BẢN ĐÁNH GIÁ KHẢ NĂNG SỬ DỤNG

Mã số phát hành :	GĐ41250800I
Ngày phát hành	18/8/2025
Bộ môn phát hành	P.CƠ KHÍ

Số yêu cầu	213507095B	Tên nơi gia công	VDM	
Tên thiết bị	XK14004HA	Tên hàng	BIT TOOL	
Số bản vẽ	R552142	Số lượng	5 P (Đính kèm chi tiết)	
Vị trí NG : **KT: R0.2+-0.01 THỰC ĐO 0.145 ~0.152**			Chủng loại	M100

CHKD.	MATERIAL		TITLE	PARTS NAME
Liang_Xue_Ying			部品図 PART DRAWING 部品图 部品圖	バイト BIT TOOL 刀具 刀具
DSGND.	SURFACE	SCALE		
Jiang_Yi		2.5:1		
DWN.	QUENCH&TEMPER	SIZE	DATE	DWG.No.
Jiang_Yi	HRC ~	A4V	2024/08/08	R552142

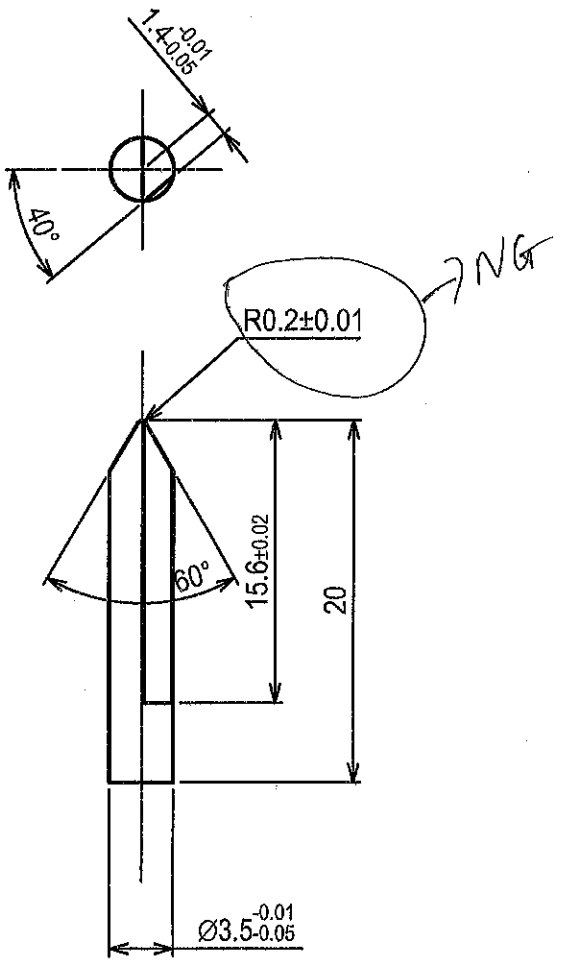
Nội dung xác nhận	Công nhận	Xác nhận	Đảm trách
Điểm vấn đề: Dao tuốt cuộn cảm M100: Kích thước góc bo R đầu mũi dao NG quy cách dưới. Thực tích R=0.145~0.152 (QC min: 0.19~0.21). Phán đoán của KTCT: Mặc dù góc R NG nhưng phán đoán dao có thể loại bỏ lớp vỏ bọc dây đồng và không gây đứt dây. Theo phán đoán KTTP có thể sử dụng To: P.TP3 Đối với vấn đề lần này P.TP3 hãy dựa vào thực tích sản xuất để phán đinh có thể sử dụng được hay không giúp. Nếu cần ,có thể đưa dao vào sản xuất online 1lot để xác nhận và chi sẽ kết quả giúp.

PHÁN ĐỊNH	Kích thước NG	Có thể sử dụng	· Không thể sử dụng
	Không thể đo · Không thể xác thực	Có thể sử dụng	· Không thể sử dụng
LÝ DO PHÁN ĐỊNH	Mặc dù góc R ở mũi dao NG nhưng có thể loại bỏ vỏ bọc dây dòng và không gây dết dấp.

Nội dung xác nhận	Công nhận	Xác nhận	Đảm trách
có thể sử dụng			Bdiểu vượt
